Asunto: Comunicación Acta No. 998 del 19 de diciembre de 2025

ACTA No. 998 del 2025

PROYECTO DENOMINADO “UPME 03-2010 Subestación Chivor II y Norte 230 KV y Líneas de Transmisión Asociadas”

EXPEDIENTE: LAV0044-00-2016

Figura 1. Ubicación de las torres frente a Zonificación de Manejo Ambiental

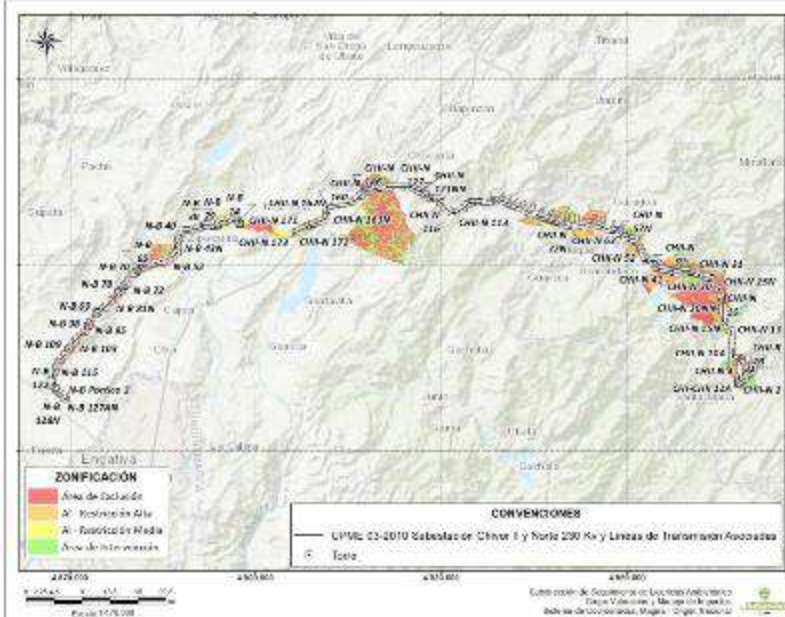
Por último, se aclara que la torre 36 del tramo Norte – Bacatá presenta sobreposición con áreas de exclusión, observación reiterada del SDE 39633 del 2023 y aclarada por parte de la empresa, en el sentido de informar que está en su momento estaba siendo motivo de modificación”.

Figura 3-1. Localización área de estudio.

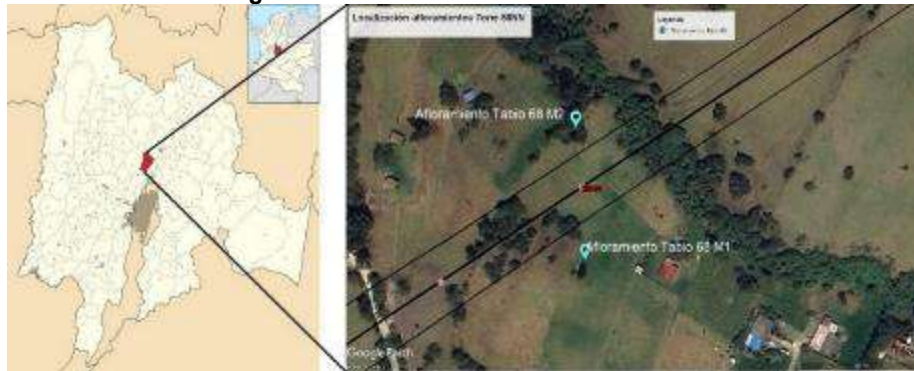
El numeral 3 se refiere a la localización de los afloramientos de agua cercano al sitio de **torre 68NN**.

Figura 7-2. Diagrama de TDS vs Conductividad

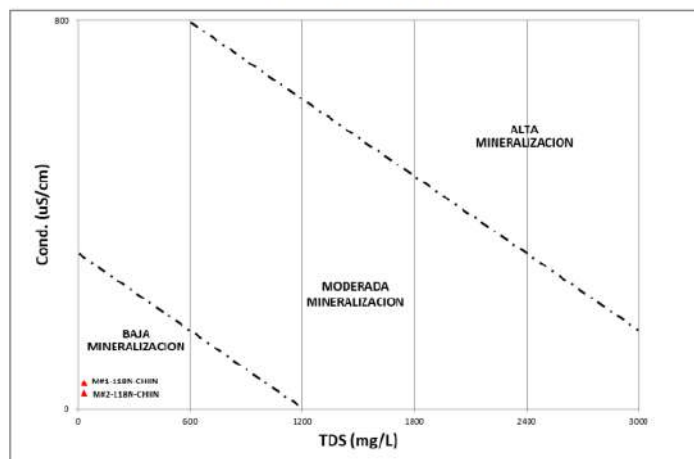
Según el Diagrama de TDS vs Conductividad se evidencia que las muestras M#1-118N-CHIIN y M#2-118N-CHIIN se localizan en la zona de baja mineralización como se evidencia en la Figura 7-2.

Figura 1. Ubicación de las torres frente a Zonificación de Manejo Ambiental

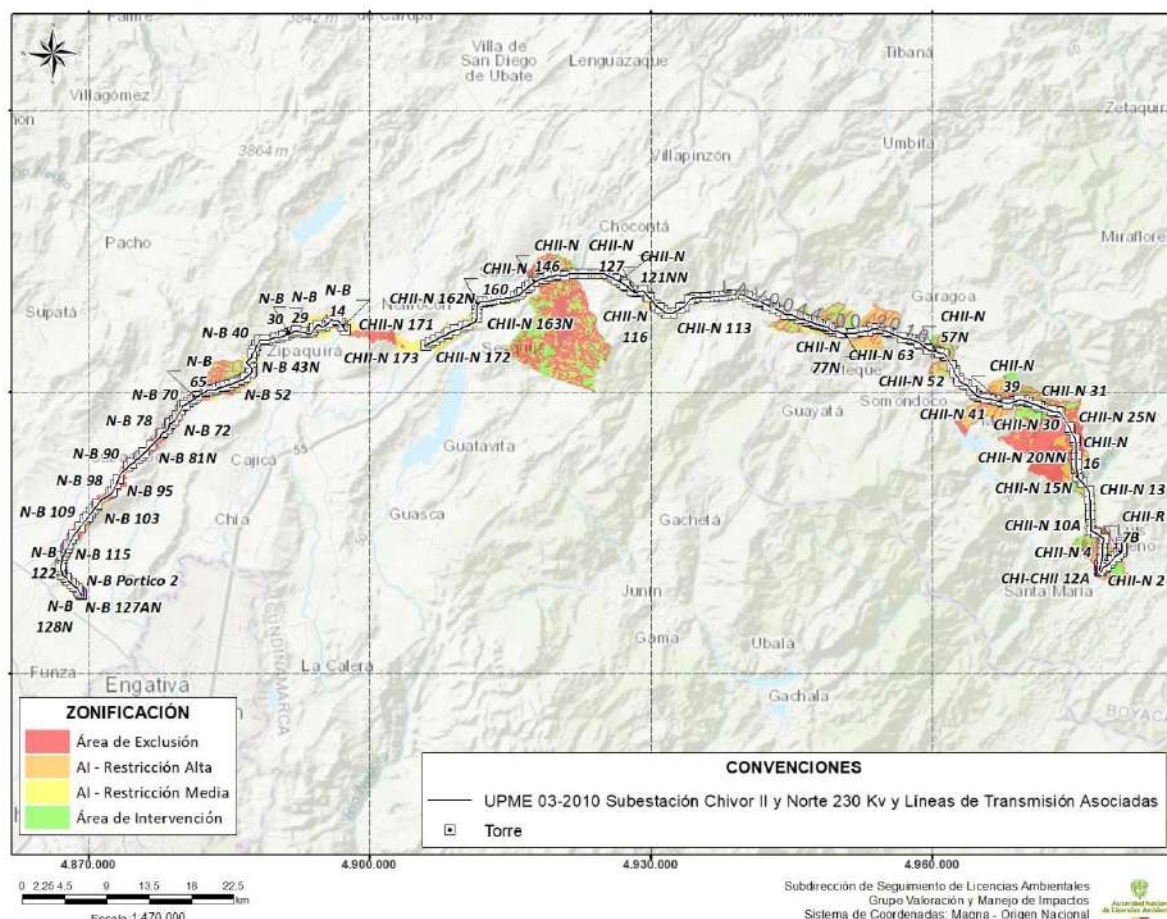
Por último, se aclara que la torre 36 del tramo Norte – Bacata presenta sobreposición con áreas de exclusión, observación reiterada del SDE 39633 del 2023 y aclarada por parte de la empresa, en el sentido de informar que está en su momento estaba siendo motivo de modificación.
